改善箇所説明図

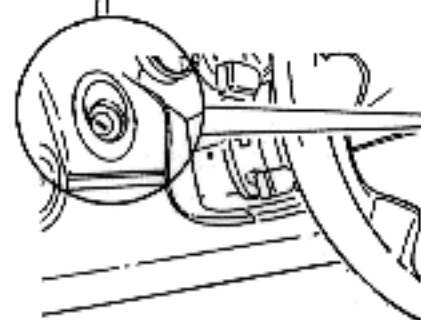
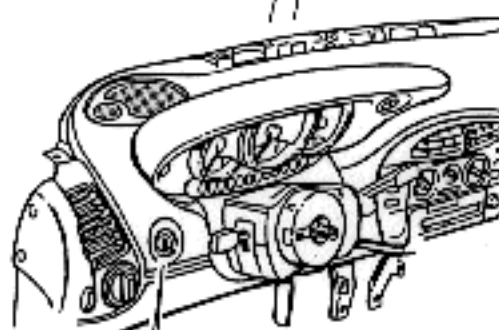
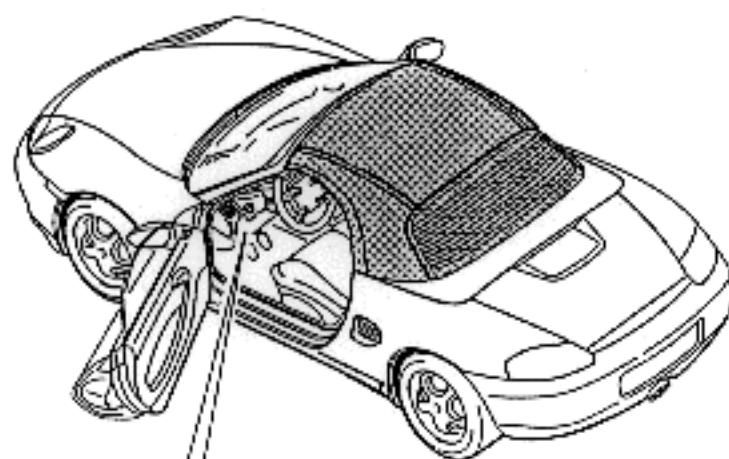
基準不適合発生箇所

原動機の始動装置の点火スイッチの強度が不足しているため、そのままの状態で使用を続けると、当該スイッチに亀裂が発生し、当該スイッチの操作をした後に、窓拭き器、前照灯及びエアコンディショナーが作動しないおそれがある。

改善内容

全車両、車体番号を確認し、点火スイッチ付ステアリングロックまたは点火スイッチを対策品と交換する。
